OBRA: "RESTAURACION IGLESIA DE SIBAYA, HUARA, PROVINCIA DEL TAMARUGAL".

REF.: Autoriza Modificación de contrato y plazo.

CONVENIO AD-REFERENDUM

INFORME TÉCNICO N°

Imagen 1. Plano de estructura PL IS21

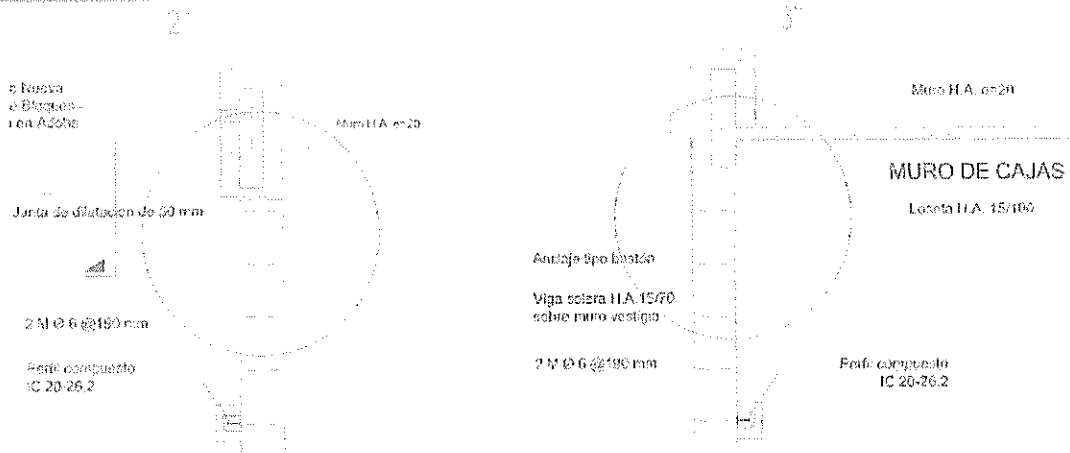
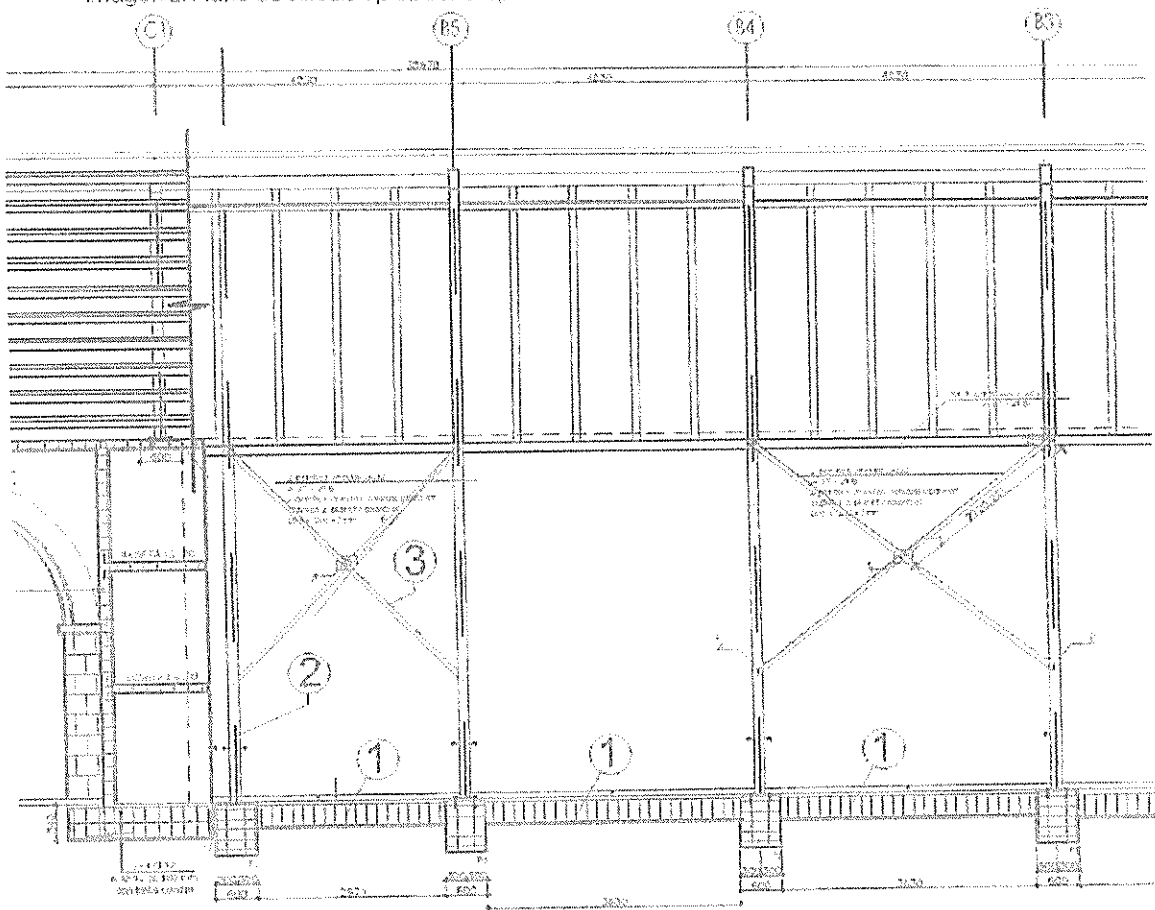
1. CONFECCION DE (SEXTO) PORTICO METALICO ADICIONAL.

El proyecto contemplaba 5 pórticos, que estructuran la composición de muros y cubieria en todo su eje longitudinal, no obstante no consideraba el sexto pórtico que confina al muro de quincha, el cual no queda afianzado a la estructura soportante, al no existir este. Por lo cual, es imperante su inclusión para completar el sistema estructural y constructivo.

Según indica el plano de estructura PL IS21, plantas, ejes 2 y 3, se detalla fundación F1 en ausencia de pórtico como muestra la imagen 1 (área delimitada por un círculo)

Se especifica para el nuevo pórtico, 2 perfiles tubulares de 200x50x5 mm soldados de espaldada con electrodos 6011 de 1/8, cordón continuo de 10 cm cada 50 cm y con refuerzo en los quiebres con pleínas de 5mm de espesor.

Se debe adicionar 2 poyos de fundaciones que conformadas con fierro 10 mm y estribos fierro de 8mm.

- 1 Se agrega Viga de fundación. No considerada en proyecto
- 2 Se agrega sexto pòrtico. No considerada en proyecto.
- 3 Se agrega tercera riostra. No considerada en proyecto.

Imagen 5. Refuerzos de Quincha propuestos.

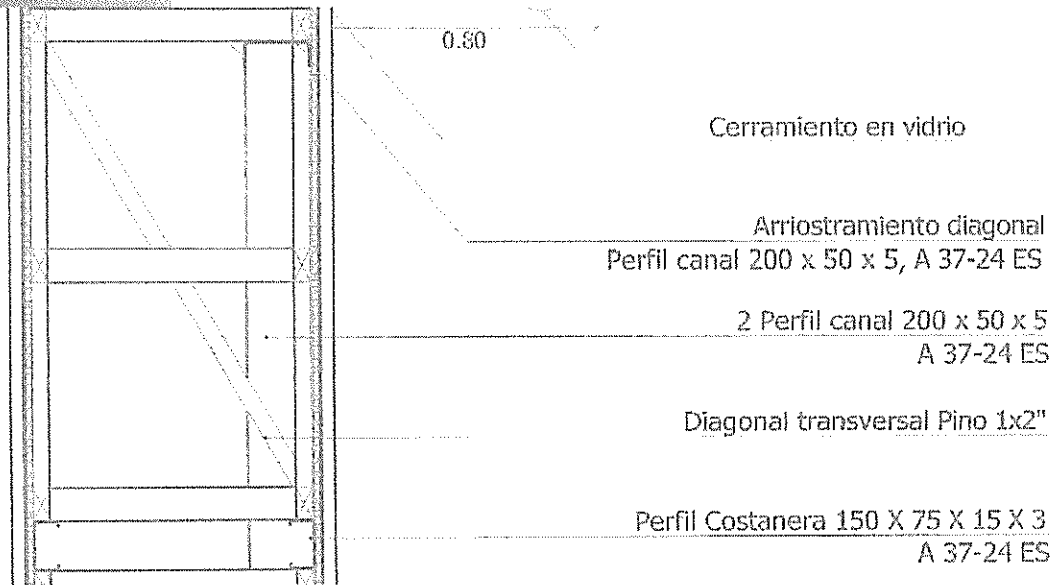
3. PILARES Y DIAGONALES PERFILES REFUERZOS QUINCHA

Refuerzo que consta de 8 pilares metálicos en el interior de estructura de quincha, para reforzar la estantería metálica horizontal, que constituye el esqueleto resistente de la quincha, estos pilares se estructuran con perfil costanera CA15-6,3 y van desde la cota 0,10 m hasta la cota 5,29 separados a cada 2,40 m, soldados con electrodos 6011 de 1/8, cordón continuo.

Se adicionaron 66 diagonales (L= 2 m aprox) de refuerzo con el objeto de rigidizar las vigas transversales metálicas de la quincha. En plano de arquitectura

AS 19 aparecen estas diagonales en pino de 1x2", se reemplazan por perfiles 150X50x5, con el fin de constituir una estructura solidaria y homogénea.

4. REFUERZO ENFIERRADURA FUNDACIÓN (F2).

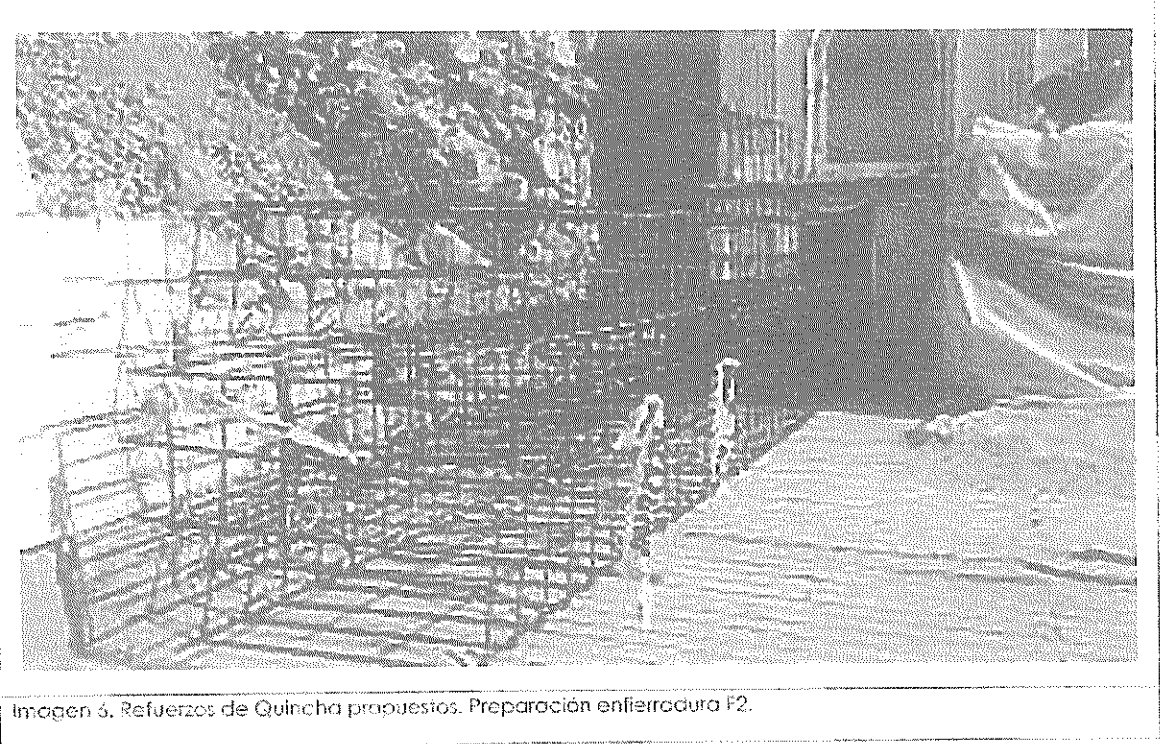
El diseño de estructura se realiza con anterioridad a la actualización de la norma sísmica, lo que implica que la actual enfierradura de las fundaciones las Capillas laterales (F2) no cuenta con elemento intermedio de amarre que otorgue la estructuración necesaria. La propuesta realizada fue reforzar este elemento mediante un adosamiento de fierro nº 10 estriada en el alma de la cadena.

Se construye la fundación según planimetría de ingeniería y se adicionan 4 fierros de construcción de 10 mm. Como repartición cada 15 cm de separación, en la parte superior e inferior y estribos de fierro de 10 mm. Cada 20cm. La cadena pasa de forma íntegra por la fundación con un traslape de 50 cm.

Imagen 9. Riostras o diagonales de amarre lateral.

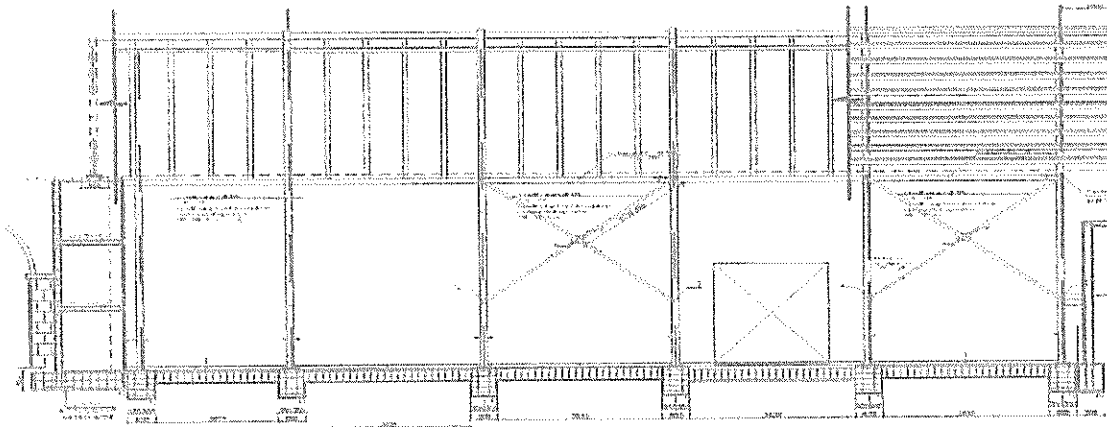
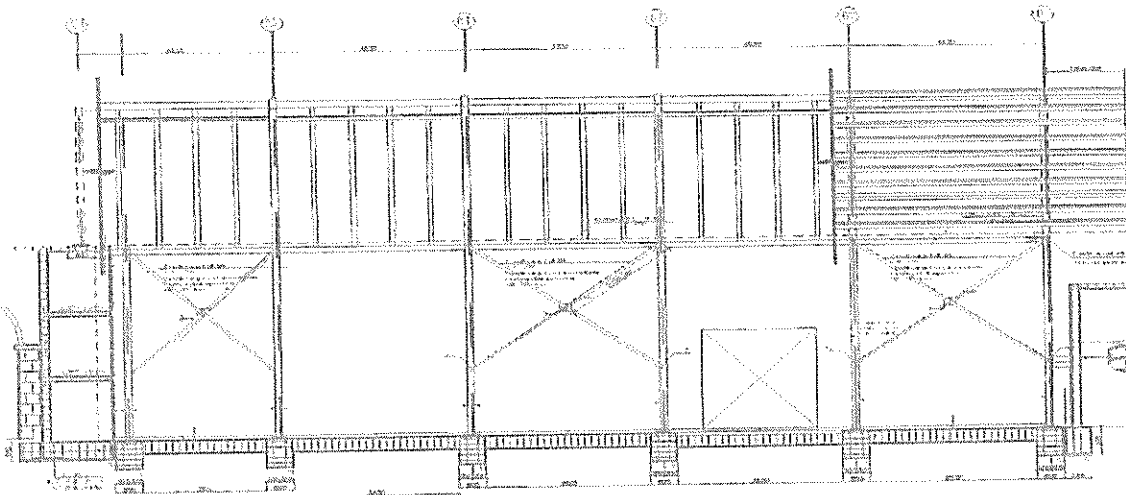
6. RIOSTRA ADICIONAL.

La inclusión del sexto pórtico implica su amarre a la estructura de pórticos existentes. Se adiciona una tercera riostra o diagonal de amarre lateral. Se construye con refuerzos diagonales con 2 ángulos de 80x80x3 mm. Soldados de espalda con electrodos 6011 de 1/8, cordón continuo de 10 cm cada 50 cm.

SE AGREGA MODULO DE RIOSTRA A CONSECUENCIA DE PORTICO AGREGA

Imagen 10,11 y 12. Muro vestigio y quincho.

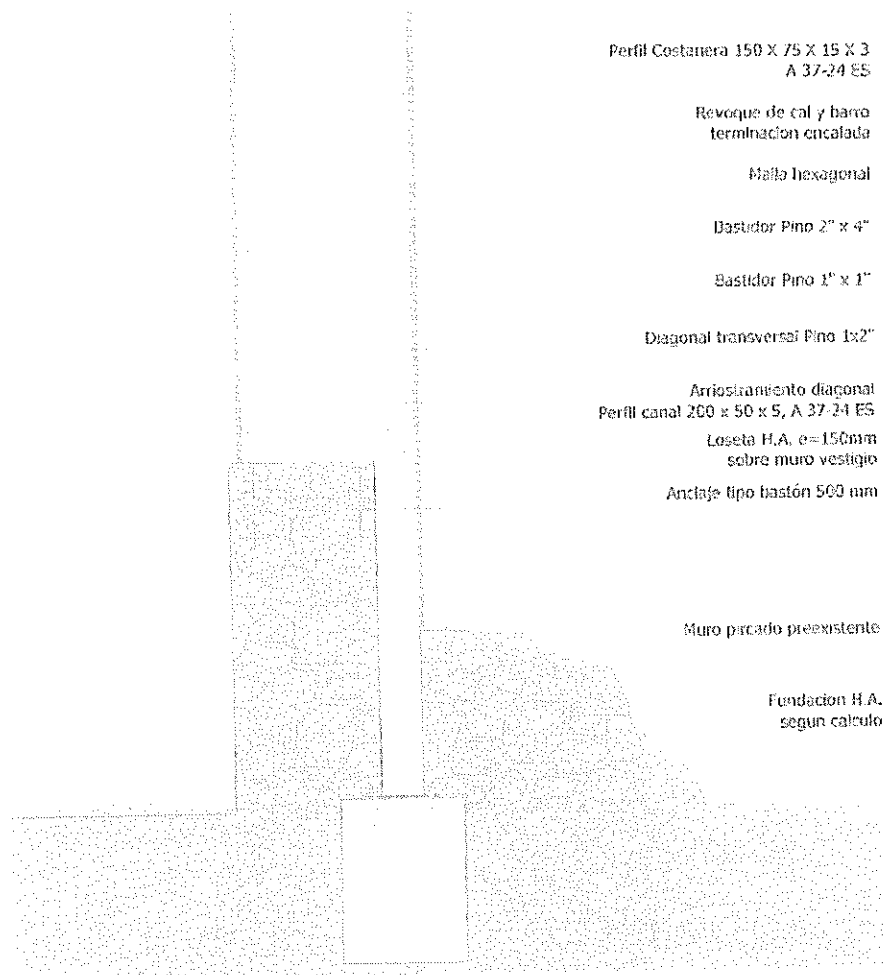
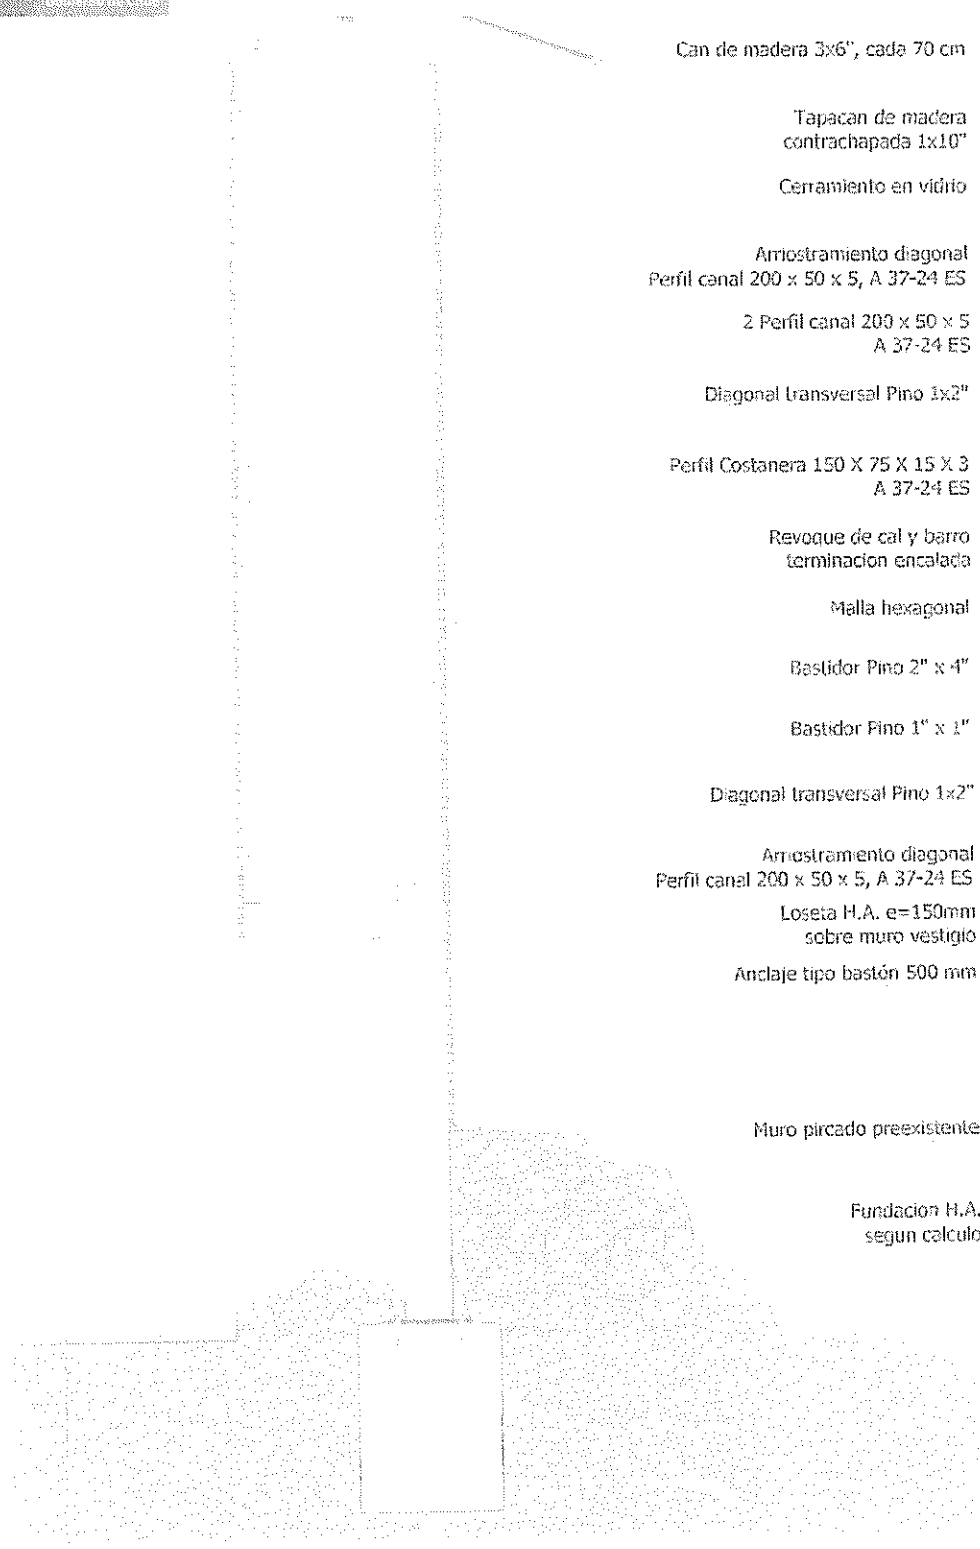
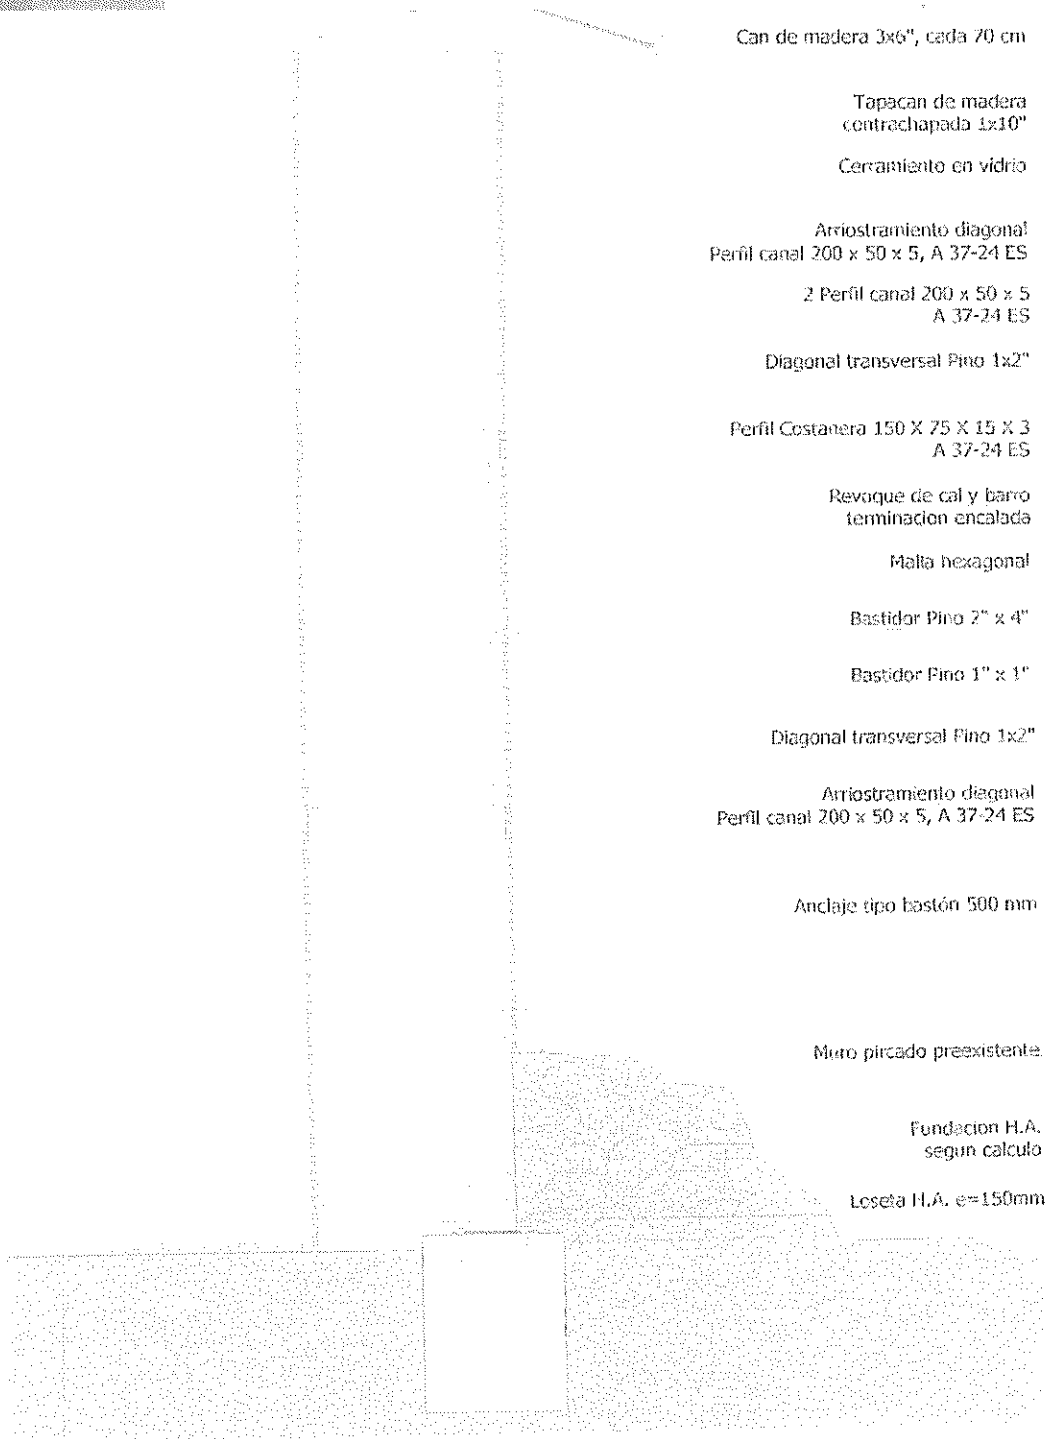
7. MURO DE QUINCHA.

El Muro vestigio que se reutilizaba como base de los muros laterales de la iglesia, desapareció con posteriores sismos y aluviones, por lo tanto el proyecto aprobado por el Consejo de Monumentos Nacionales en su Ordinario N° 5232 del 25 de octubre del año 2010, no es ejecutable en obra. La propuesta que reconstruía los muros laterales, contaba con el muro vestigio de piedra de 1,20 mt. sobre él se consideraba una loseta de hormigón armado y sobre esta base se levantaba un muro de quincha (Imagen1). Al no existir este vestigio en obra la solución propuesta es inviable, por lo cual se modifica la estructuración del muro, se propone, extender la quincha en el área que ocupaba el muro vestigio, esta propuesta no cambia la estructura soportante, ni la imagen de terminación, puesto el muro quedaba revocado.
